Oggetto: Realizzazione ed esercizio dell'impianto fotovoltaico denominato "Panbianco" di potenza in immissione pari a 86,666 MW e potenza di picco pari a **111,0956 MWp**, previsto in Località Pezza Grande snc, Comune di Lentini, provincia di SR, alle opere elettriche necessarie alla connessione dell'impianto fotovoltaico alla RTN (Rete di Trasmissione Nazionale) ed alla nuova Stazione elettrica 380/150 kV, prevista in località Pezza del Medico snc, Comune di Belpasso, provincia di CT, da inserirsi in entra - esce sull'elettrodotto RTN a 380 kV Chiaramonte Gulfi – Paternò, di proprietà della Società Terna S.p.A, mediante nuovi raccordi a 380 kV.

Procedimento: Valutazione d'Impatto Ambientale, ai sensi dell'Art. 23 del D. Lgs 152/2006, integrata con la Valutazione d'Incidenza Ambientale, ai sensi del comma 3, Art. 10 del D. Lgs 152/2006, nell'ambito del Provvedimento Autorizzatorio Unico Regionale ai sensi dell'art. 27-bis del D.Lgs 152/06 e s.m.i.,

PARERE C.T.S. n. 286 NP/2025 del 27.05.2025

PARERE C.T.S. n. 194/2025 del 30.04.2025

Figura 5: Stralcio tavola 11-PNB-VIA.08_MITIGAZIONE AMBIENTALE PAESAGGISTICA_ELABORATO GRAFICO OPERE DI MITIGAZIONE_ Layout aggiornato post revisione progettuale PII e aggiornamento PAI_ Proposte ampliamento fascia di mitigazione

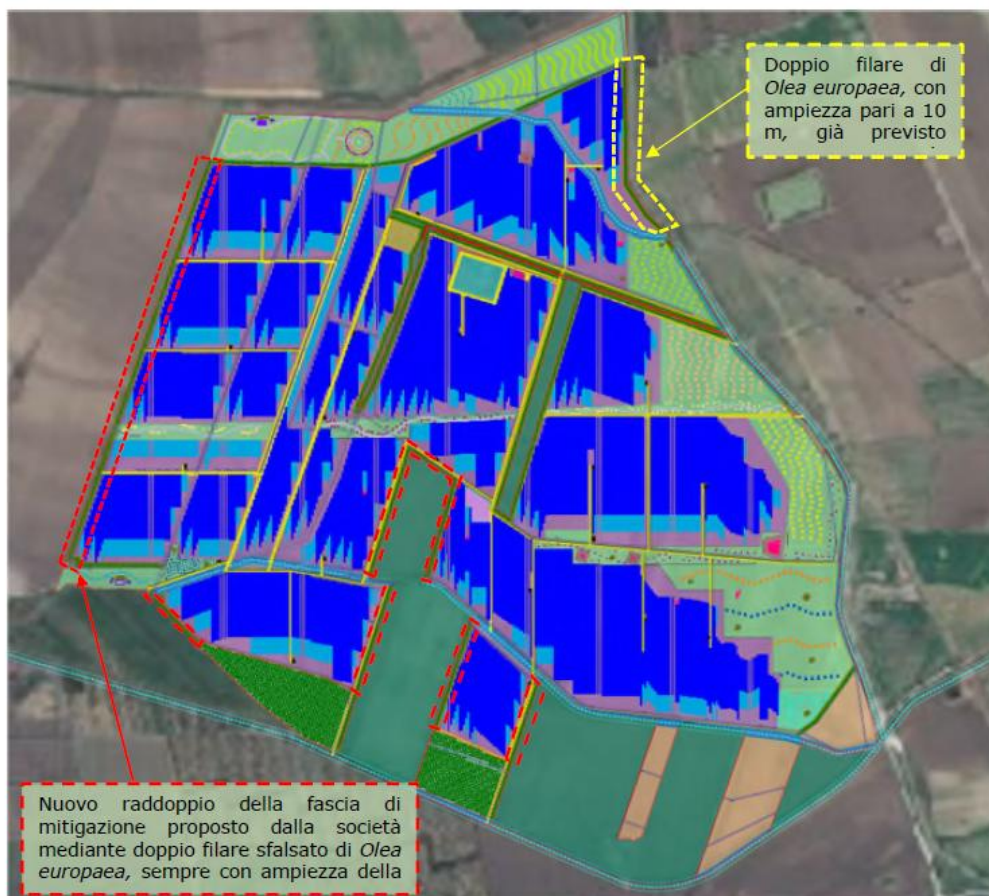
In riferimento alla proposta di ampliamento della fascia di mitigazione al fine di mitigare l'effetto cumulo con altri progetti, si vuole evidenziare che già per rispondere alla criticità riscontrata nel PII (criticità n.19), che richiedeva di *approfondire le misure di mitigazione in adiacenza agli altri impianti fotovoltaici, nello specifico con l'adiacente progetto fotovoltaico Benante*, la fascia di mitigazione che separa i due progetti era stata incrementata prevedendo un doppio filare di olivi e l'impianto di tamerici in corrispondenza degli impluvi.

La società in questa sede propone la stessa soluzione anche per il confine Ovest dell'area di progetto, raddoppiando pertanto il filare di *Olea europaea* al fine di ottenere un maggior effetto schermante, come meglio rappresentato di seguito (figura 5).
